吉阳区政府投资建设项目
竣工结算审查报告

项目名称：吉阳区戒毒所至科技园路道路
改造工程

吉阳区戒毒所至科技园路道路改造工程 竣工结算审查结论书

- (1) 水泥混凝土面板带肋钢筋（纵缝拉杆）施工照片
- (2) 透层油施工照片
- (3) 黏层油施工照片
- (4) 抛填片石施工照片
- (5) 三角桩木支撑施工照片
- (6) 代建管理中标通知书

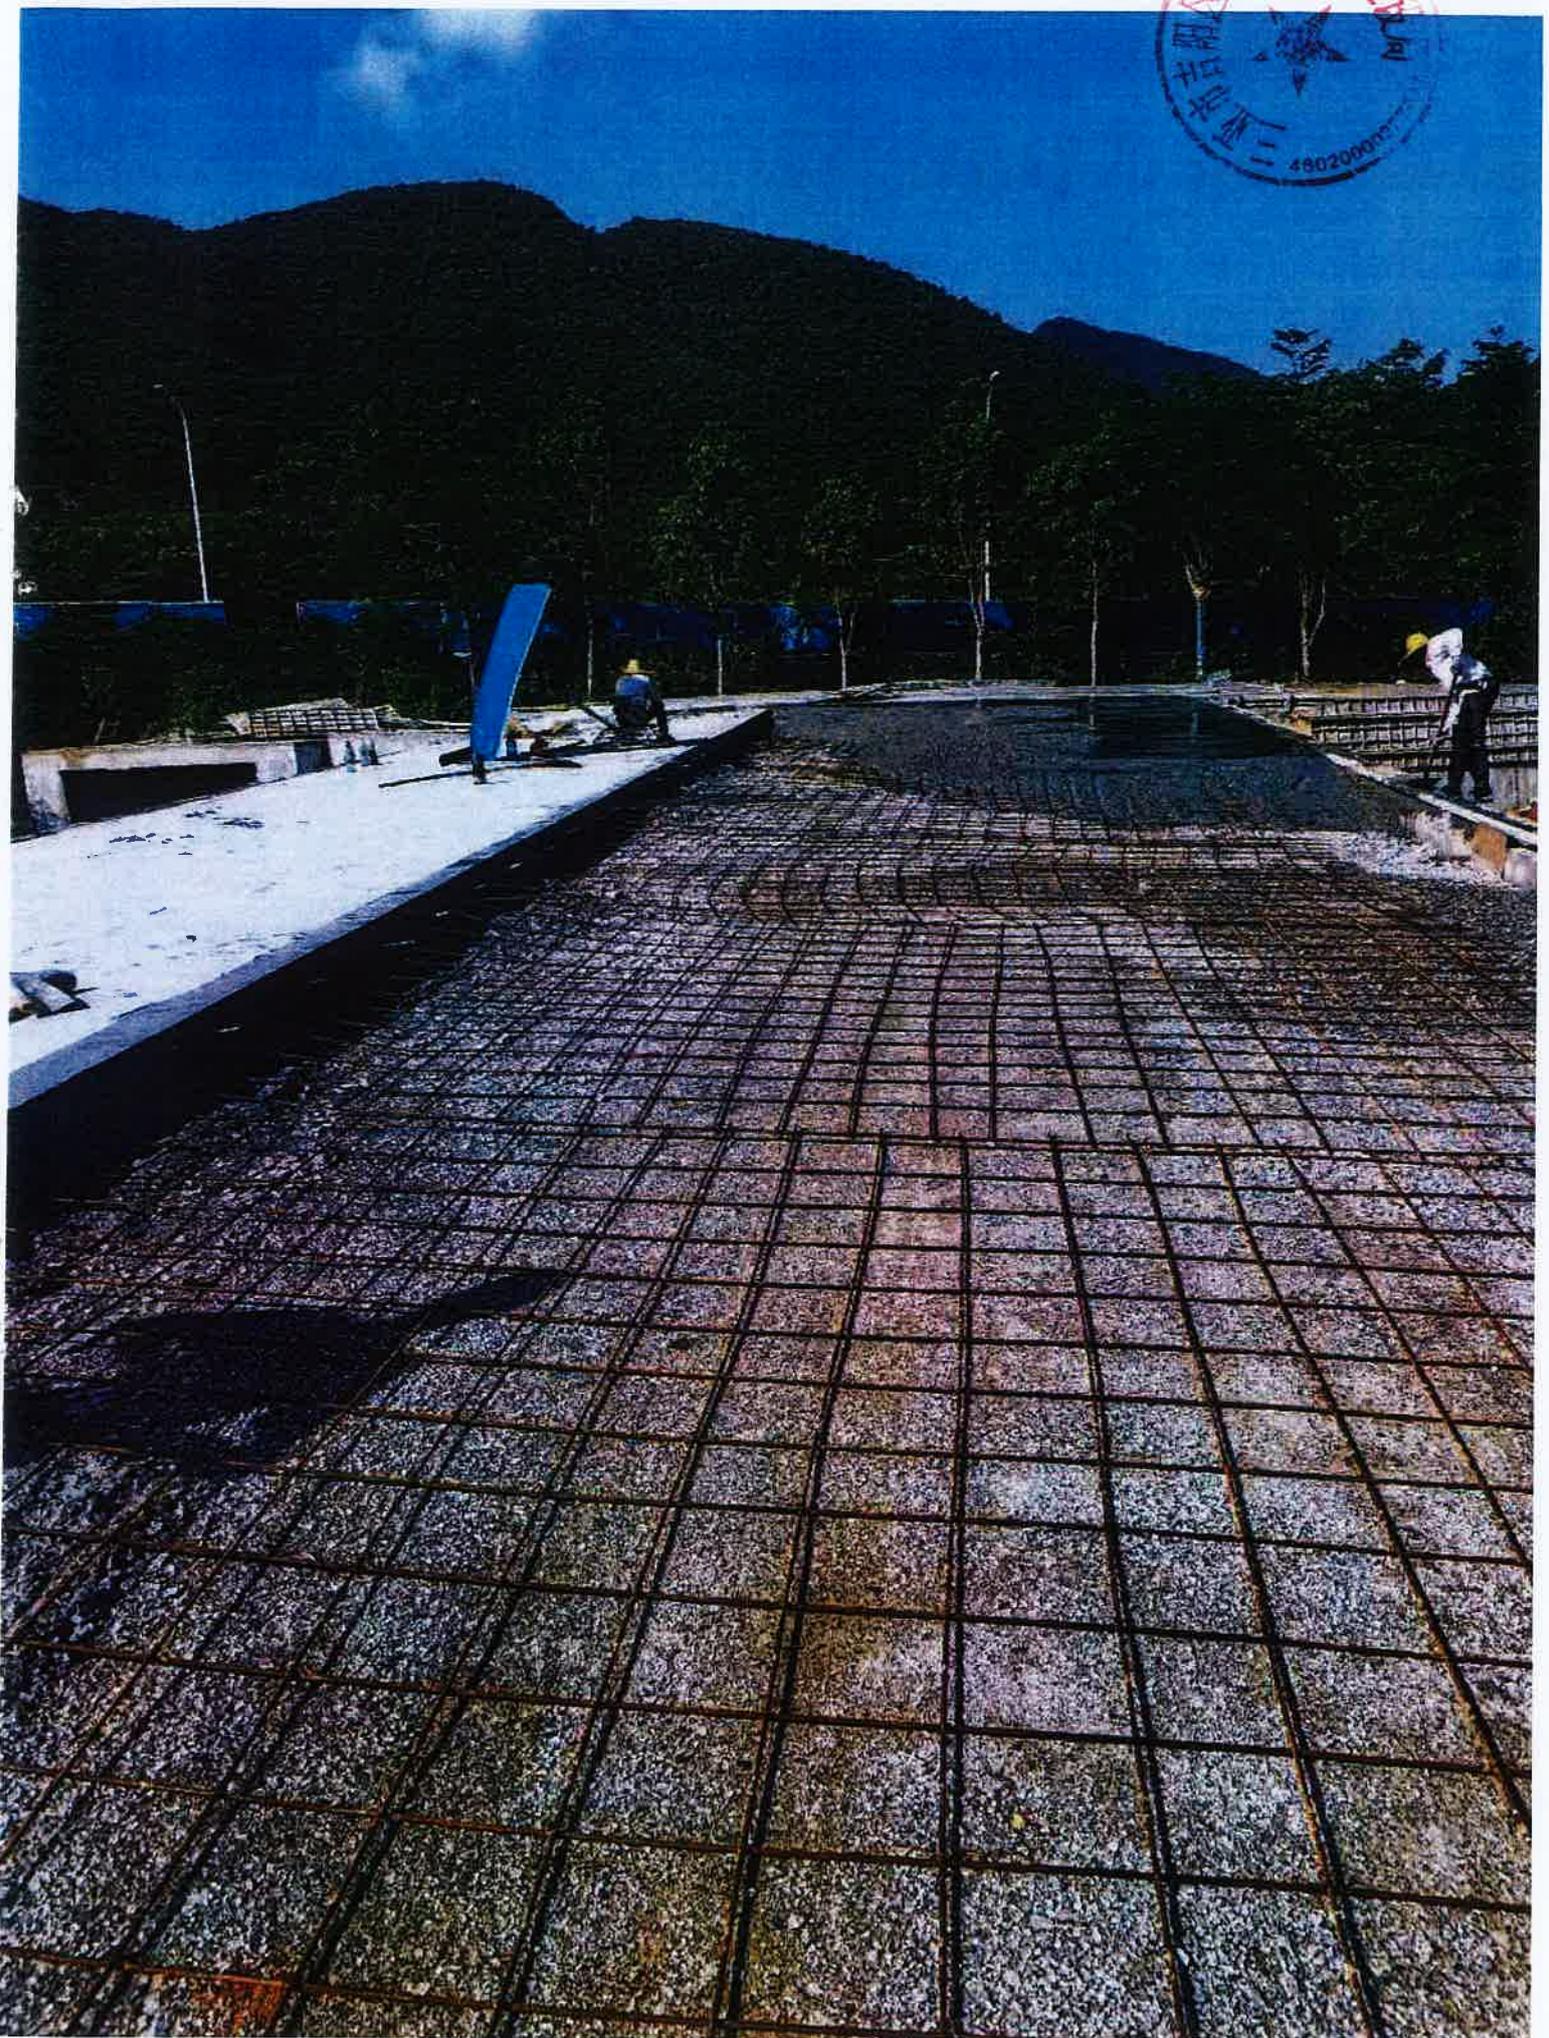
(1)经审查，结算审核路面-水泥混凝土面板-钢筋-带肋钢筋(纵缝拉杆 HRB400)工程量646.019kg,未见施工影像等佐证资料，请复核调整。

(2)经审查，结算审核路面-透层和黏层-透层工程量为522.98m²，未见施工影像等佐证资料，请复核调整。

(3)经审查，结算审核路面-透层和黏层-黏层工程量为522.98m²，未见施工影像等佐证资料，请复核调整。

(5)经审查，结算审核钢筋混凝土盖板涵一字墙-人工抛填片石挤淤工程量为78.4m³，未见施工影像等佐证资料，请复核调整。

(7)经审查，结算审核树木迁移计价计取的三角桩木支撑，未见施工影像等佐证资料，请建设单位核实。

回复：不予调整，施工单位提供纵缝拉杆图片，按原工程量计取。

回复：不予调整，施工单位提供透层油施工照片，建议按原工程量计取。

回复：不予调整，施工单位提供黏层油施工照片，建议按原工程量计取。

回复：不予调整，施工单位提供抛填片石图片，建议按原工程量计取。

回复：不予调整，施工单位提供三角桩木支撑图片。
